# VKM 60014

Teknisk bulletin - mars 2010

Chevrolet Aveo, Kalos, Lacetti, Nubira, Optra

## SKF VKM 60014 (senaste designen)

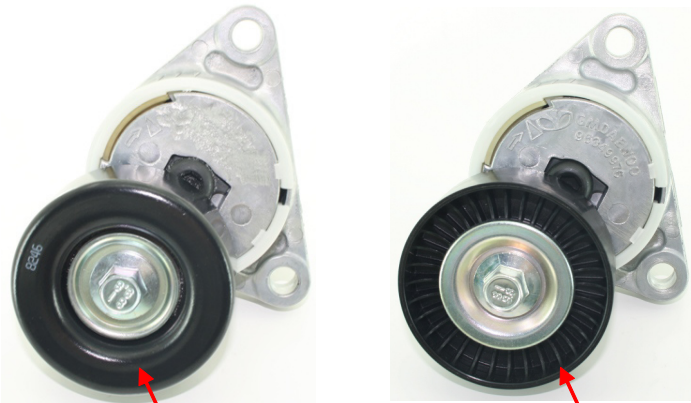
Chevrolet OE-spännrulle 96349976 är föråldrad och byts ut mot 96966707. Denna senaste design erbjuds av SKF som sats VKM 60014.

Både plast- och metallhjulen för Chevrolets version 96349976 kan bytas mot den nya versionen av SKF VKM 60014. Denna spännrulle ska användas tillsammans med SKF VKMV 6PK1875 (Chevrolet 96183108 & 96990678) för att erhålla exakt montering vid byte på ovanstående biltillämpningar.
